## **Anfrage zur Ortsbeiratssitzung am 13. November 2024**

### **Baustelleneinrichtung Gutenbergmuseum**

Am 01.10.2024 wurde eine Übersicht zur Verkehrsführung Gutenberg Museum durch den Ortsvorsteher verteilt. Eine Beschreibung lag dem Übersichtsplan nicht bei.

PLANINHALT VERKEHRSFÜHRUNG

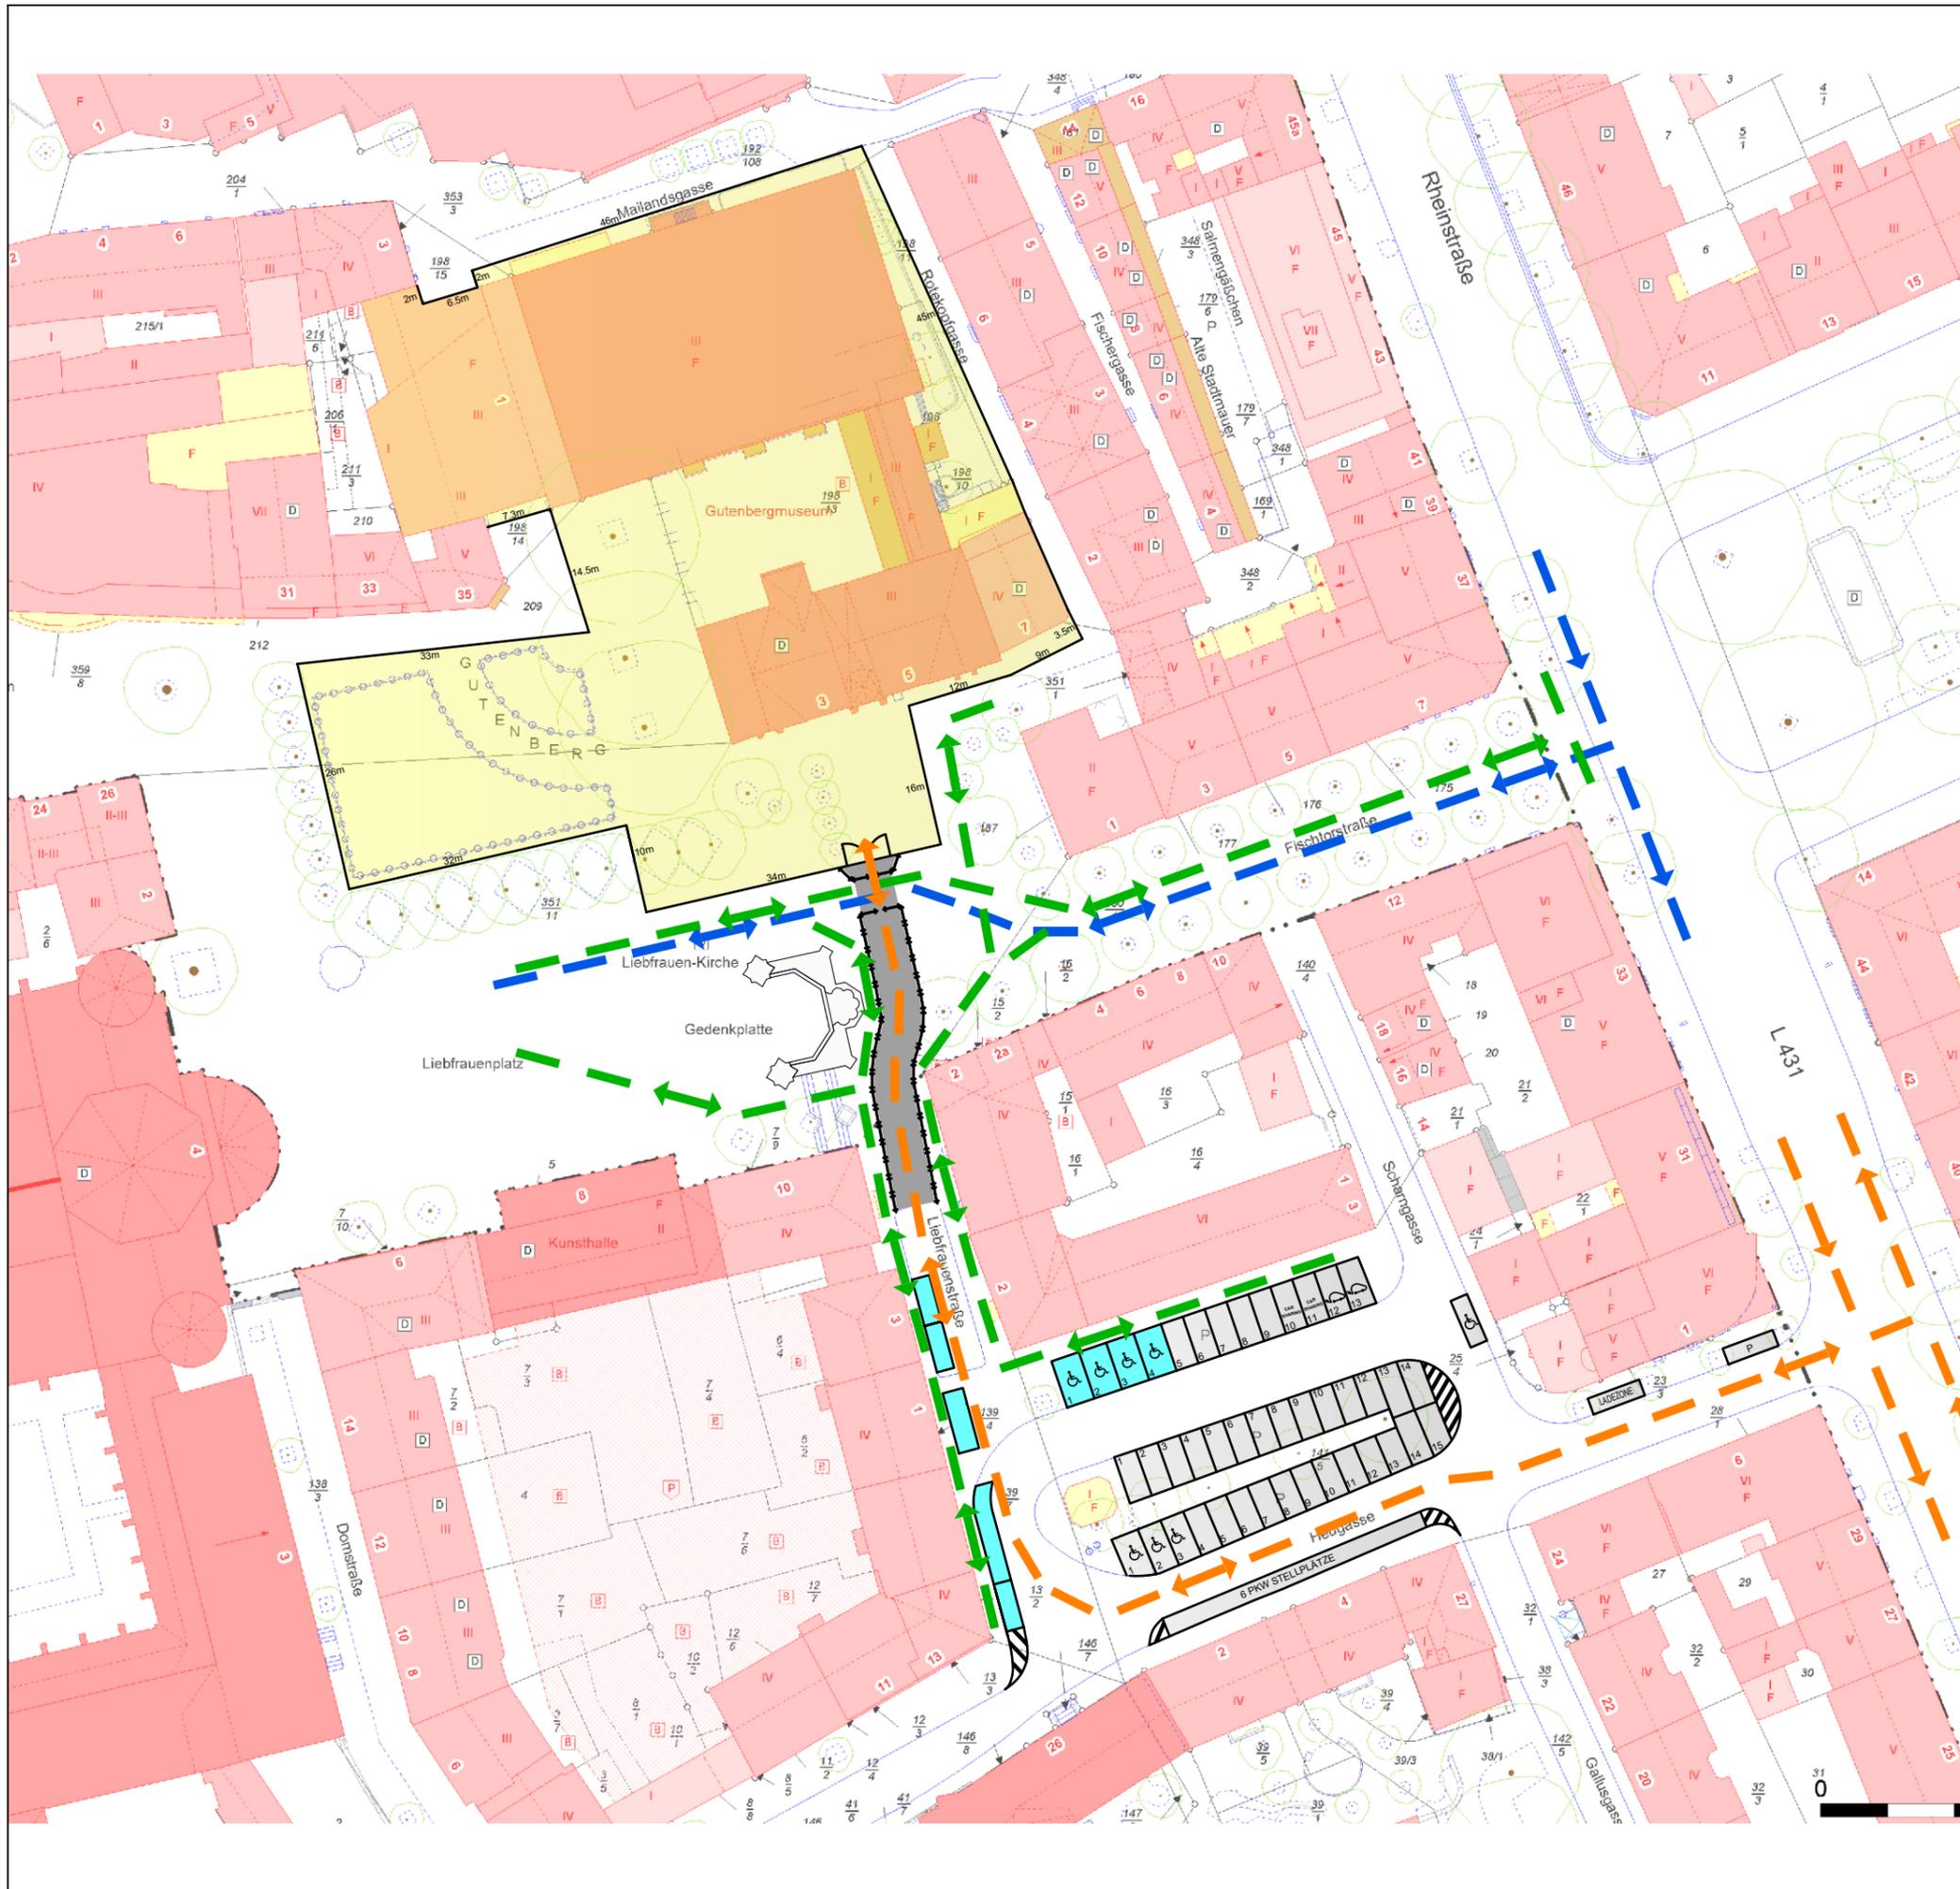
Aus dem Plan geht hervor, dass von der Liebfrauenstraße eine eingezäunte Baustellenstraße zwischen Liebfrauenplatz und Fischtorstraße eingerichtet wird. Für Fußgänger und Anlieferung der Marktstände bzw. marktansässigen Geschäften ist ein schmaler Durchgang entlang des eigentlichen Bauzauns vorgesehen, allerdings kann dieser im Falle einer Anlieferung der Baustelle nicht genutzt werden. Es ist damit zu rechnen, dass bei größeren Betonierabschnitten über mehrere Stunden ein kontinuierlicher Strom an Baustellenfahrzeugen an- und abfährt. Dies würde den Fußgängerverkehr komplett abschneiden. Fußgänger, die über die Treppenstufen am südöstlichen Ende des Liebfrauenplatzes kommen, müssen komplett um die Baustellenstraße herum laufen.

Dies führt zu einer immensen Störung des Fußgängerverkehrs zwischen Rheinufer und Marktplatz! Unter anderem kann es dazu führen, dass Geschäfte an der Fischtorstraße nicht weiter vom Marktpublikum profitieren können.

1. Wird bei der Baustelleneinrichtung nach unterschiedlichen Bauabschnitten unterschieden? Für welchen Zeitraum ist die vorgeschlagene Einrichtung vorgesehen?
2. Wurde eine mögliche Anlieferung der Baustelle über die Mailandsgasse, entsprechend der Anlieferung des jetzigen und zukünftigen Museums, geprüft?
3. Ist vorgesehen, dass die Baustellenstraße an Tagen ohne Baustellenbetrieb für Fußgänger durchlässig geöffnet wird? Zum Beispiel durch eine 90 Grad-Drehung der Bauzäune.
4. Wie wird die „Vorfahrt“ zwischen Baustellenfahrzeugen und Fußgängern geregelt?
